Police České republiky, jakožto dotčený orgán vydávající stanovisko ve smyslu ust. §25/1 z.č. 13/1997Sb. a §77/2b z.č. 361/2000Sb. s předloženým návrhem souhlasí za podmínky dodržení zejména vyhl. č. 294/2015Sb., Technických podmínek č. 66 (včetně výstražného osvětlení) a dále:

Při splnění výše uvedeného, lze konstatovat, že návrh odpovídá obecným požadavkům na bezpečnost a plynulost provozu na pozemních komunikacích. Odsouhlaseno dne 9.9.2021 pod č.j. KRPL-84157-1/ČJ-2021-180506-02.

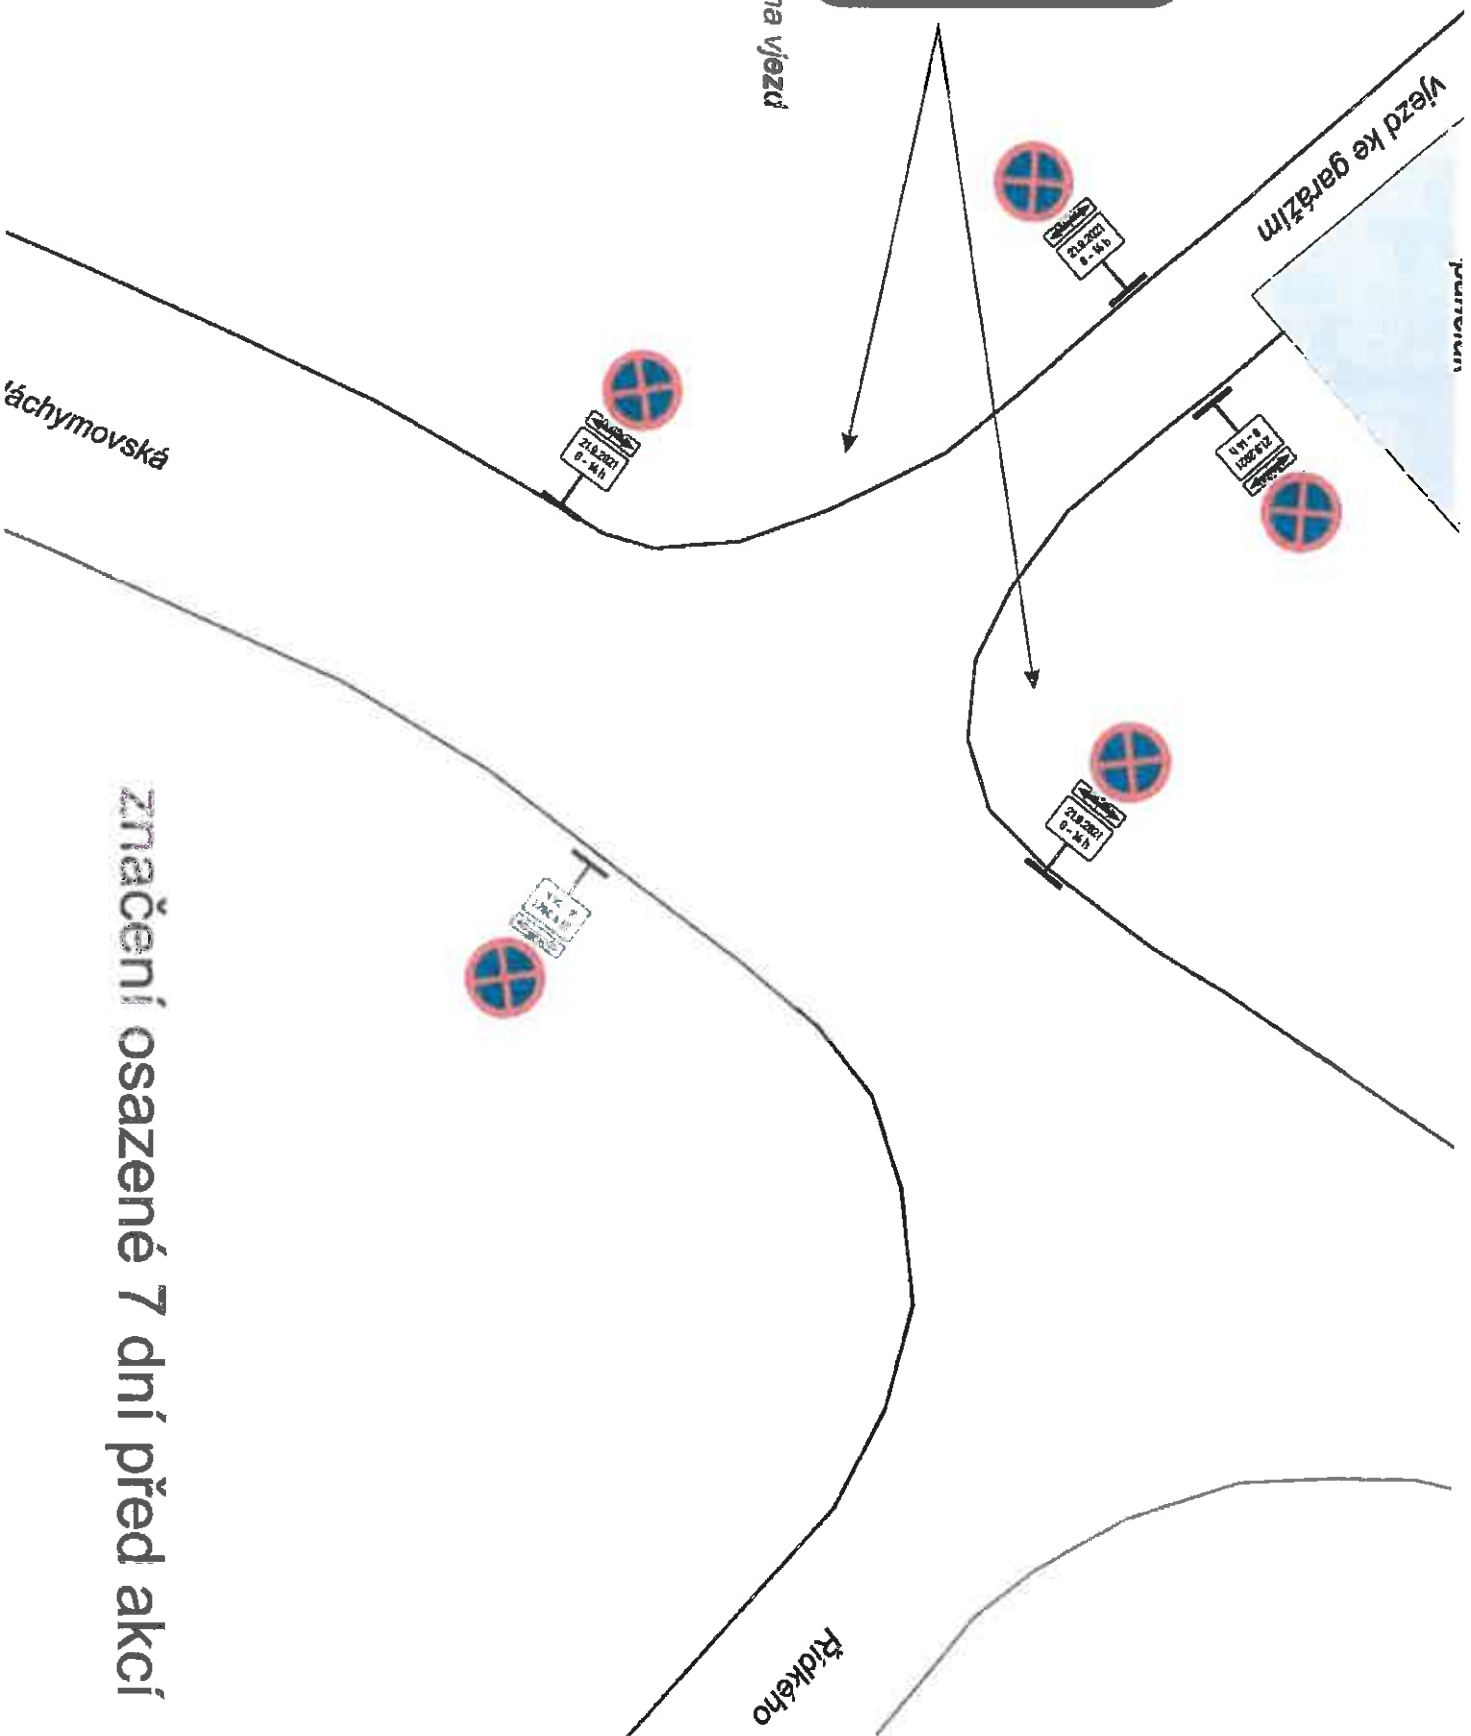
- Dopravní značení č. A15 bude umístěno ze všech směrů příjezdu k pracovnímu místu.
